## Istruttoria delle procedure di Valutazione di Impatto Ambientale

**CUP 9132 Istanza di rilascio del PAUR ex art. 27 bis del D. Lgs. n. 152/2006 e ss.mm.ii. per il "Progetto di coltivazione e ricomposizione ambientale della cava sita in località Castelluccio, Battipaglia (SA)" - Proponente CO.GE.TER snc di Terralavoro Antonio e Mario.**

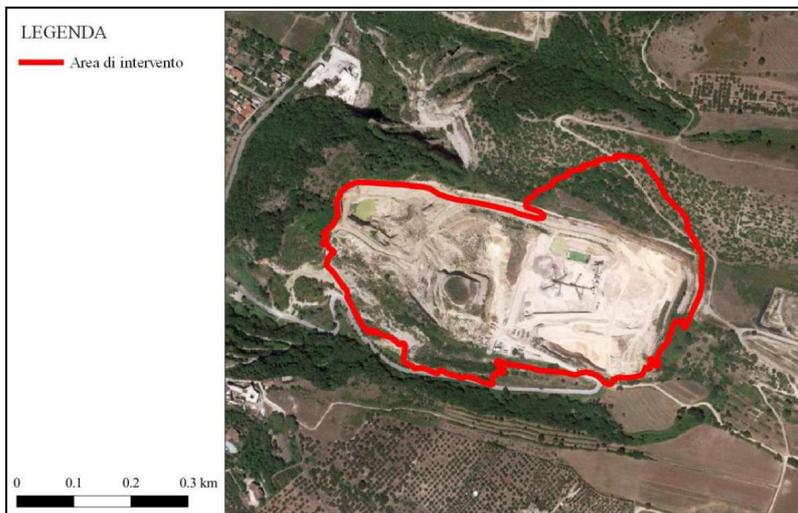
Facendo il confronto tra la tavola su riportata e la tavola seguente si evince che, gran parte dell'area settentrionale dell'area oggetto dell'intervento sia priva di vegetazione.

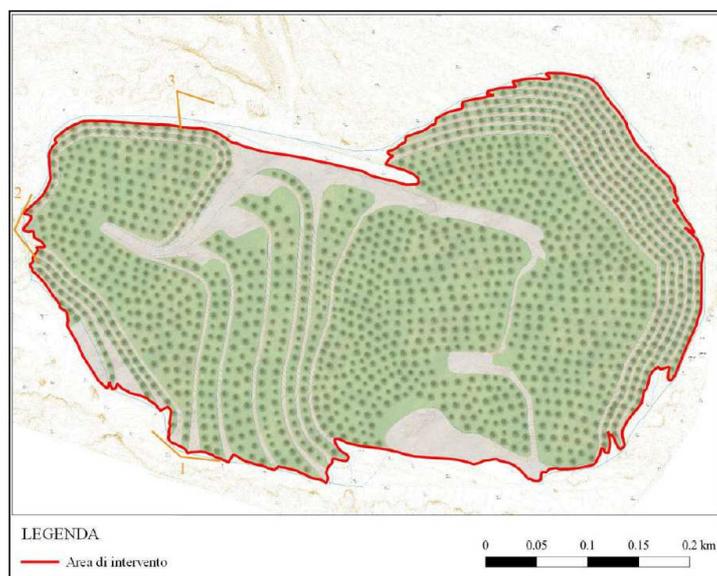
Durante la seduta di Conferenza dei Servizi del 30.01.2023 *“la discussione si focalizza sulla presenza nell'area di cava di un impianto di frantumazione che non è annoverato nello Studio di Impatto Ambientale e non è riportato nella descrizione dello stato dei luoghi. Per detto impianto di frantumazione il proponente ha richiesto il rilascio dell'AUA nell'ambito della presente procedura per il rilascio del Provvedimento Autorizzatorio Unico Regionale”*. A tal proposito il proponente nella nota di riscontro ha riferito che all'interno dell'area di cava è presente un impianto di frantumazione e vagliatura con annessi frantoi, mulini, vagli, nastri, impianti, all'attualità, funzionante. A supporto di tale circostanza il proponente ha elencato tutti gli elaborati progettuali nei quali viene indicata la presenza di tale impianto e tutti i provvedimenti amministrativi che ne autorizzano il funzionamento. Inoltre, specifica che, allorché ci si riferisce ad *“attività estrattive”*, ai sensi dell'art. 5 della L.R. n. 54/85 *“L'autorizzazione ha per oggetto il complesso estrattivo comprendente la coltivazione della cava [...], i connessi impianti di trattamento di materiali ubicati dentro il perimetro della cava [...] nonché le strade o piste di servizio del complesso estrattivo [...]”*.

Durante la seduta di Conferenza dei Servizi tenutasi il 30.01.2023 è stato chiesto al proponente di quantificare il volume di terreno vegetale presente nell'area di cava che, scotico, sarà utilizzato per la piantumazione sui gradoni. A tal proposito il proponente, nella nota di riscontro ai chiarimenti chiesti durante la prima seduta di Conferenza del 30.01.2023, ha specificato che il volume di terreno vegetale presente in cava, derivante dalle opere di scotico, è pari a 35.000 mc. Tenendo conto che su ogni gradone dovrà essere steso uno spessore di terreno vegetale pari almeno ad 80 cm dovranno essere acquistati ulteriori 62.500 mc di terreno vegetale. È stato redatto un nuovo computo metrico riportante tali quantità.
